From: Torbjørn Preus Schou <torbjorn.preus.schou@ffk.no>
Sent: Thursday, 23 May 2024 13:52
To: Jenssen, Ørjan Werner
Cc: Marianne Pedersen; Synnøve Thingnæs; Basso, Thor-Andreas
Subject: SV: § 9-vurdering GAB Green Ammonia Berlevåg ny 132 kV kraftledning Storvarden - Revnes og ny Revnes transformatorstasjon
Attachments: Plassering av kulturminne.jpg; Kulturminne ID 290985.jpg; 132kVHovedforsyning.zip; 132kVReserveforsyning.zip

Fra: Jenssen, Ørjan Werner <orjan.werner.jenssen@multiconsult.no>
Sendt: torsdag 16. mai 2024 15:27
Til: thor-andreas.basso@samediggi.no; Samediggi <samediggi@samediggi.no>; Torbjørn Preus Schou <torbjorn.preus.schou@ffk.no>; postmottak@tffk.no
Kopi: Jørn Uno Mikkelsen <Jorn.uno.mikkelsen@varanger-kraft.no>
Emne: § 9-vurdering GAB Green Ammonia Berlevåg ny 132 kV kraftledning Storvarden - Revnes og ny Revnes transformatorstasjon

ID 290985

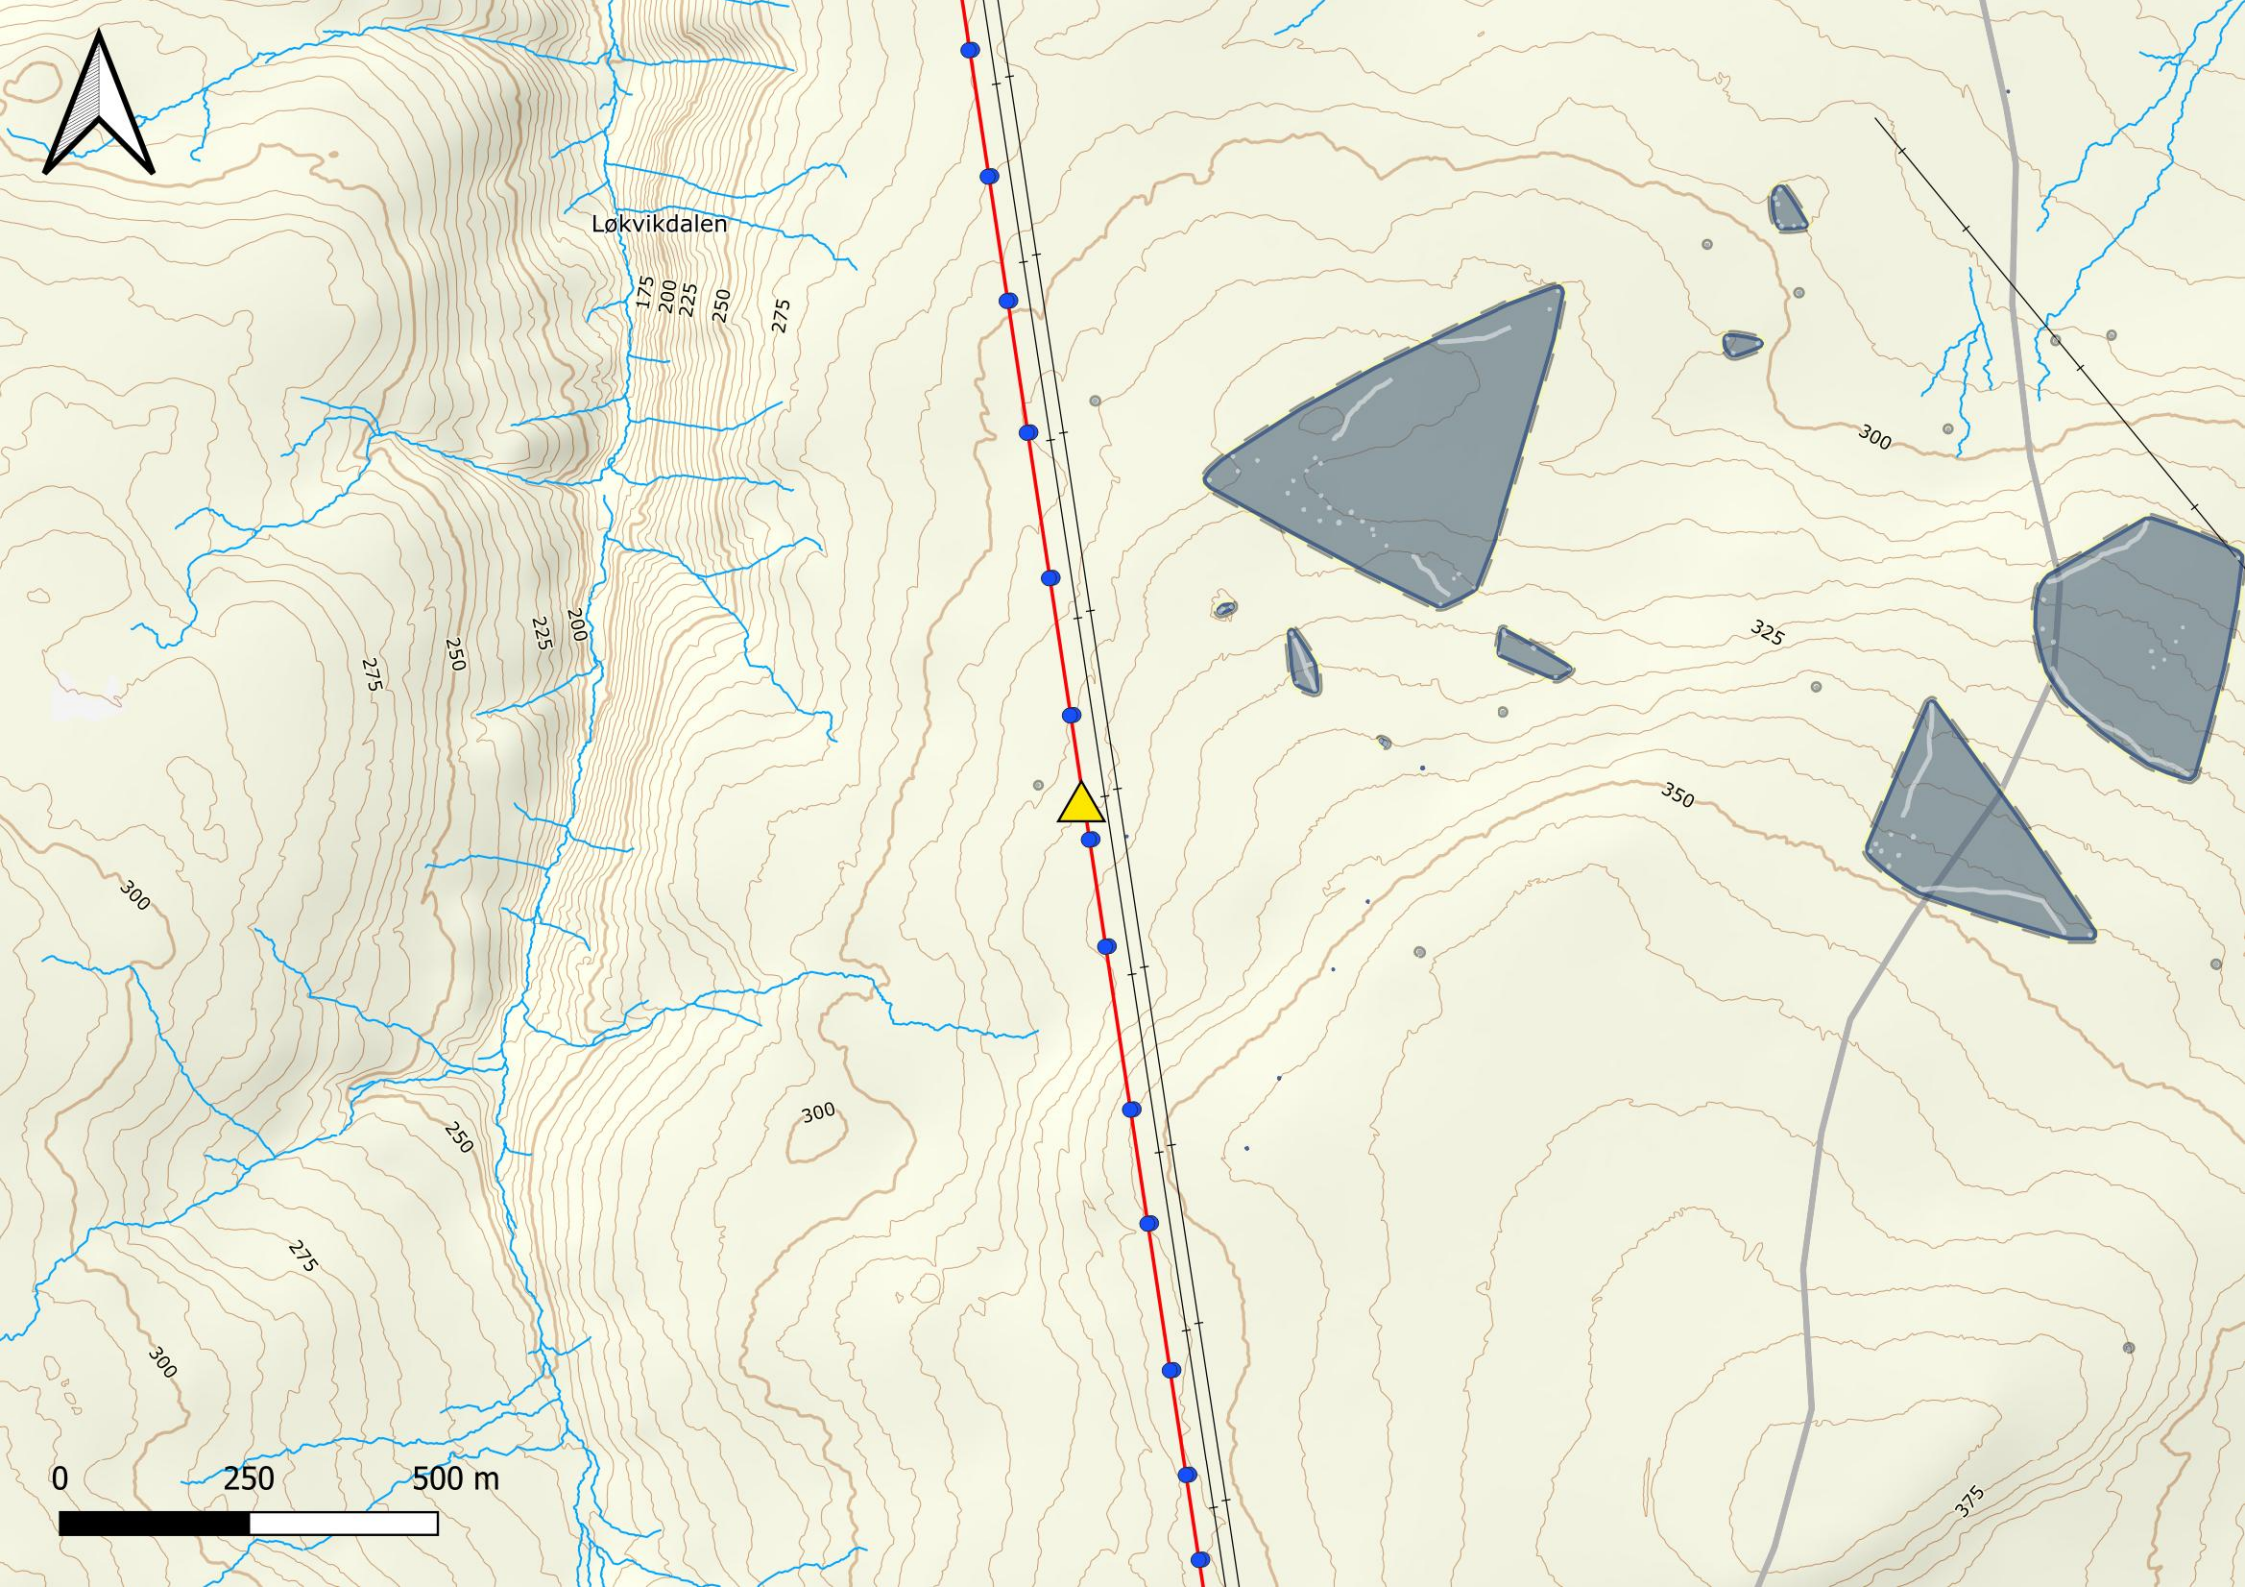
Jeg har fått innhentet informasjon fra Sametinget og blitt litt mer oppdatert i saken. Slik jeg forstår det ble det påvist ett kulturminne under befarings som kan komme i konflikt med tiltaket 132 kV-linje Raggovidda – Revnes (TFFK ref. 21/12755). Det dreier seg om et skyteskjul med ID 290985 i Riksantikvarens kulturminnedatabase Askeldden, liggende ca. 25 m NNV for mast nr. 47 (jf. vedlagte shapefiler og kart). Vi beklager at det ikke kom uttalelse like etter befaringsen.

Finnmark fylkeskommune, seksjon for kulturarv, vurderer tiltaket slik at det kan gjennomføres uten dispensasjonssøknad så lenge vi får markert kulturminnet ID 290985 i terrenget før arbeidet starter her. Dette for å være sikker på at mannskapet som skal utføre arbeidet vet hvor det befinner seg. Vi går også ut ifra at drift- og vedlikeholdsløypa for den gamle linja blir fulgt under oppføring. Kulturminnet i seg selv er automatisk freda etter lov om kulturminner av 1978, § 4. Etter lov om kulturminner § 3 er det ikke tillatt å tildekke, skjule eller skjemme kulturminner. Dette gjelder også sikringssonen på 5 m rundt lokaliteten anvist på kartet med gult omliggende felt. Tiltaket må altså *ikke berøre dette området* under noen del av oppføringen.
